Projekt „ ÚSTÍ NAD ORLICÍ – KANALIZACE A ČOV “			
Změnový list č.		č.	
Část A: OZNÁMENÍ ZMĚNY		ZL č.1B-78	
Komu:	TEPVOS, spol. s r.o.	Datum:	08. 05. 2014
Odesláno/	předáno:		
Stavební objekt (provozní soubor):		SO 1.59 - Dosazovací nádrže	
Odkazy:	na specifikaci:	RDS	
	na výkresy:	Projektová dokumentace změny RDS	
	na rozp. podklady:	Výkaz výměr změny – kalkulace změny	
	na jinou část smlouvy:		
ZMĚNA – popis změny:			
Popis změny:			
Jvedený změnový list řeší dorovnání jednotlivých položek výkazu výměr dle skutečně provedených prací.			
Součástí oznámení změny je:

Rekapitulace

Objekt	1.59 DOSAŽOVACÍ NÁDRŽE
Položka č.	1.59 - 35 113

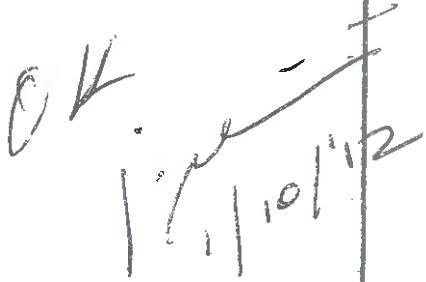
STĚNA DU 2

$$2\pi \times 12,15 = 76,34 \text{ m}^2$$

ZHLAVÍ DU 2

$$2\pi \times 12,15 = 76,34 \text{ m}^2$$

CELKOVÉ MNOŽSTVÍ PROVEDENÉ ZA ROK 102,68 m²

CELKOVÉ NÁROKOVANÉ MNOŽSTVÍ UZMANÉ 76,34 m²

1 "ZSS" neodmáhá se
- více práce -

Objekt	SD 159 DOSAZOVACÍ KADĚŽE
Položka č.	159 - 96 103

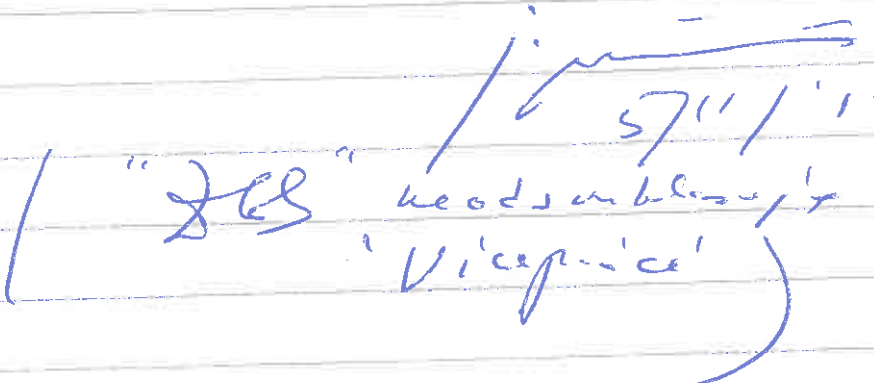
BOURÁNÍ ZHLAVÍ KADĚŽE

$$\pi (12,45^2 - 11,85^2) \times 0,3 = 13,74 \text{ m}^3$$

BOURÁNÍ STĚN KADĚŽE

$$\pi (12,3^2 - 12^2) \times 0,3 = 6,87 \text{ m}^3$$

BOURÁNÍ STŘEDOVÝCH SLOUPŮ

BOURÁNÍ STŘEDOVÝCH SLOUPŮ CELKEM 29,12 m³

ODBOURÁNÍ 2 KS PORUŠENÝCH SLOUPŮ VÍCEPRÁCE

$$(1,81 \times 0,4 \times 0,4) \times 2 = 0,6 \text{ m}^3$$

CELKOVÉ MNOŽSTVÍ PROVEDENE ZA 9/2012 ~~45,33~~³ 48,24 m³ DÚ1 + DÚ2

✓ 1201-0
24 01/12
43 588 m³
(do 11/12)
OK
11/12
